Termékinformáció

Tárgy : VKMA 05606 / VKMA 05608

Alkalmazások : Opel / Vauxhall Astra G, Corsa C, Combo II 1.7 DI / DTI motorok

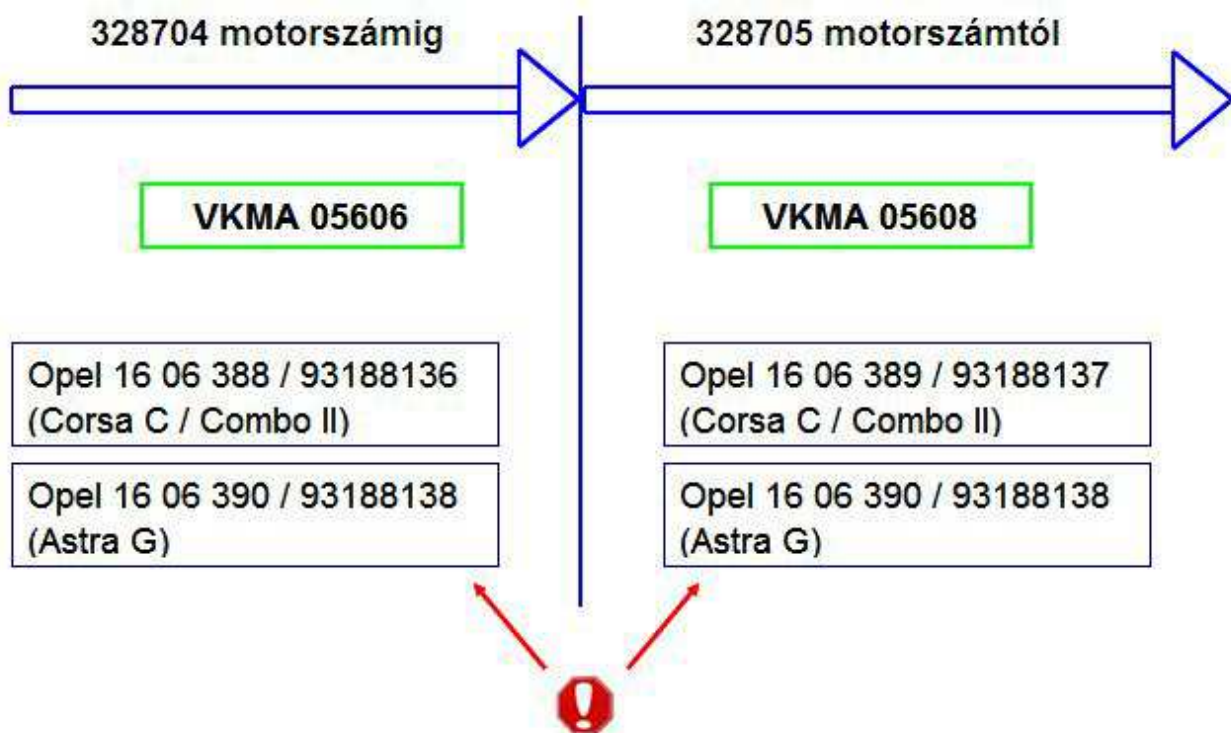
Az 1.7 DI és 1.7 DTI motorokon az Opel / Vauxhall megváltoztatta a vezérműszíj-feszítőt. Az új kivitel (VKM 15218) nem cserélhető fel a régivel (VKM 15215), és teljesen eltérő kialakítású.

A jelenlegi járműgyártói (OES) kínálatot nem egyszerű megérteni, az tény, hogy az Opel / Vauxhall már nem szállítja a régi kivitelű szíjfeszítőt, de ha a régi helyére az újat felszereljük, egy drága MOTORTARTÓBAKOT (XX XX XXX / YYYYYYYY) is ki kell cserélni. Mindezen túl 3 különböző (16 06 388, 16 06 389 és 16 06 390) készlet áll rendelkezésre az érintett járművekhez, de azok tartalma meglepő: egyik sem tartalmazza a szükséges MOTORTARTÓBAKOT (lásd az egyes készletek bemutatását).

Az SKF kínálatának optimalizálása érdekében elhatározta, hogy az összes szíjfeszítőt szállítja, és csak 2 VKMA készletet kínál ehhez. SKF készlet felhasználása esetén nem kell motortartóbakot cserélni, és a készletekben az összes rögzítőelemet megtalálja, amelyek a munka teljes elvégzéséhez szükségesek.
